RENESAS TECHNICAL UPDATE

製品分類	MPU & MCU	発行番号	TN-SH7-A750A/J	Rev.	第1版
題名	SH7670 グループハードウェアマニュアル(Rev.2.00)の誤記訂正		情報分類	技術情報	
適用製品	SH7670 グループ： R5S76700B200BG、R5S76710B200BG、 R5S76720B200BG、R5S76730B200BG、 R5S76700D133BG、R5S76710D133BG、 R5S76720D133BG、R5S76730D133BG	対象ロット等	関連資料	SH7760 グループ ハードウェアマニュアル Rev.2.00 (RJ09B0451-0200)	
		全ロット

1. 「図 1.2 ブロック図」の挿入

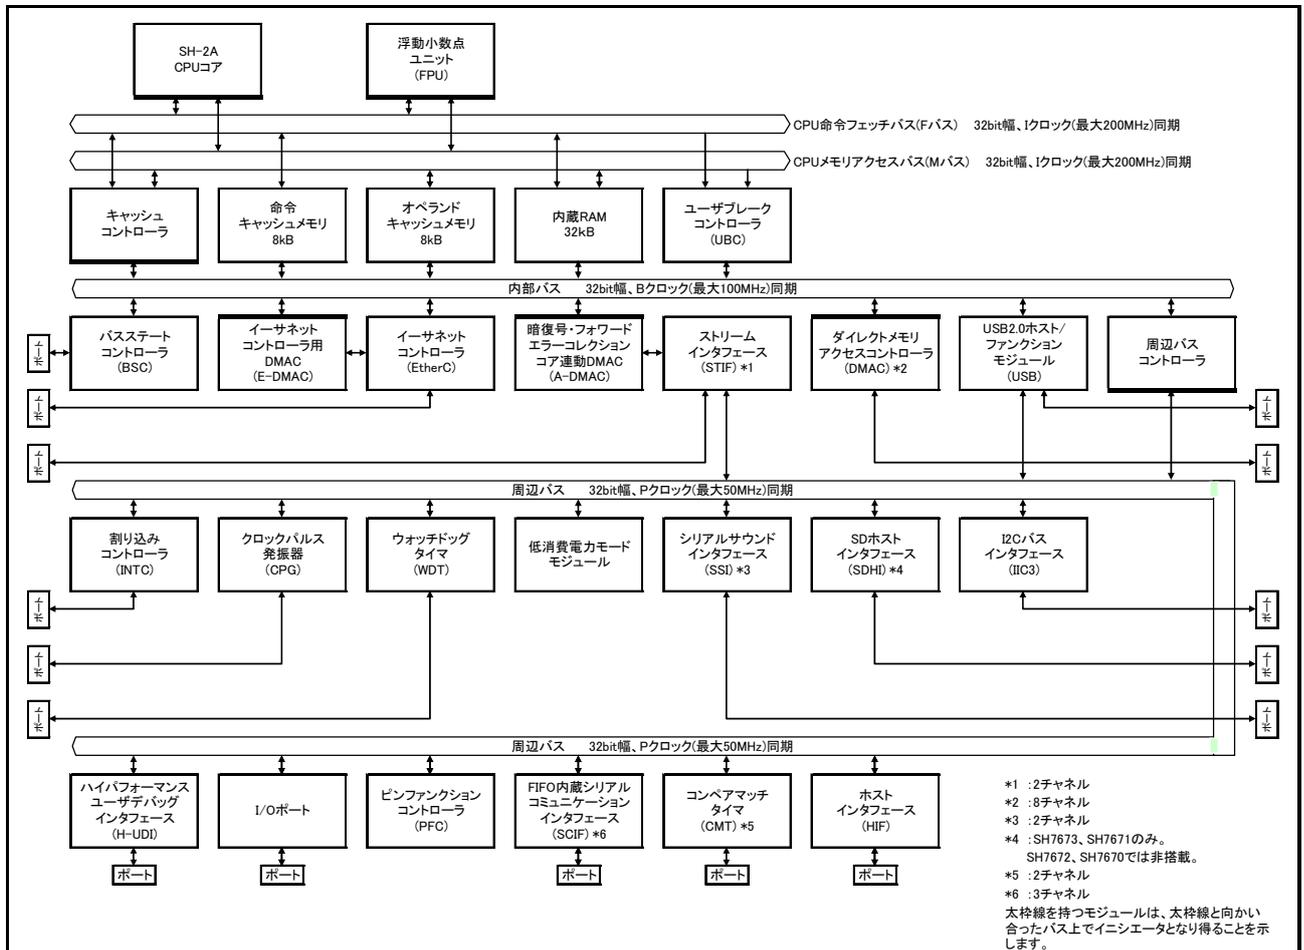
下記の図を追加します。
